設工認（制御棒案内管の製作）の補正について

令和 3 年 3 月 4 日
日本原子力研究開発機構
原子力科学研究所

図-1

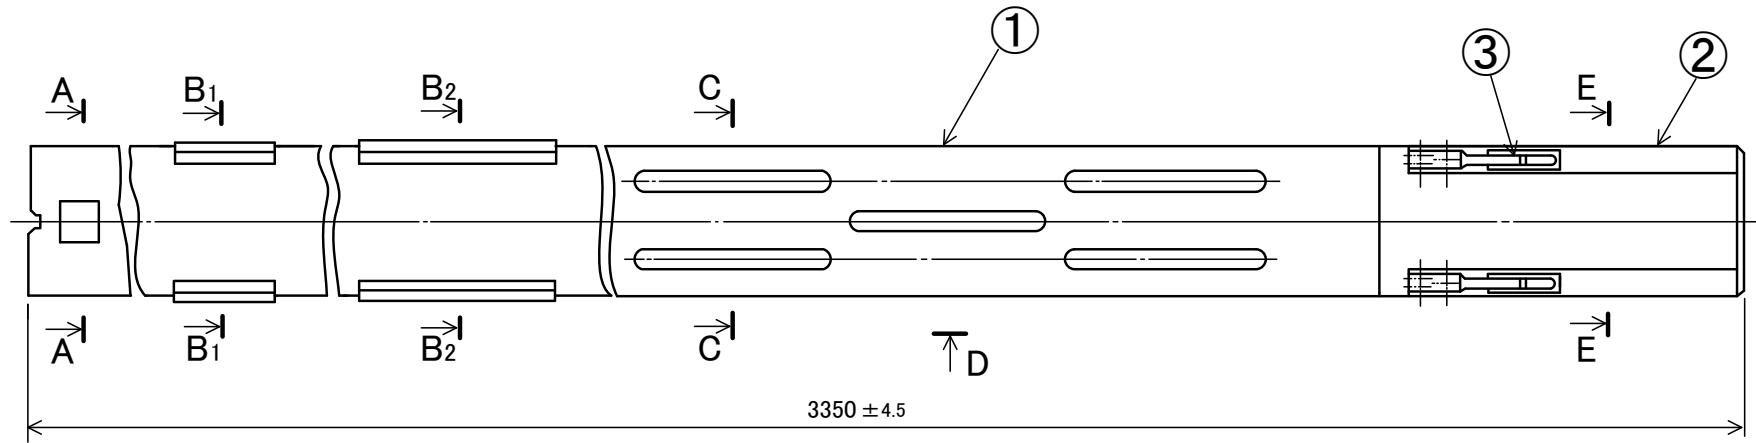
制御棒案内管の内寸法の公差については、 $66.2\text{mm} \pm 0.8\text{mm}$ としていたが、今般、制作メーカーの再選定及び試作品による製作精度の確認を行い、十分な精度を有することを確認できたことから $66.2\text{mm} (+0.8\text{mm}, -0\text{mm})$ に変更する。なお、当該変更は耐震Sクラス施設に分類される制御棒案内管の製作精度向上を図るものであり、設計上要求される寸法を変更するものではない。

○ について、±0.8 から+0.8, -0 に見直す。

| | 案内管内寸法 (公差) [mm] | 備考 |
|---------|---------------------|---|
| 今回補正 | 66.2 (+0.8 , -0) | 新たな製作メーカーを選定し、試作を行い、十分な製作精度を有することを確認した。 |
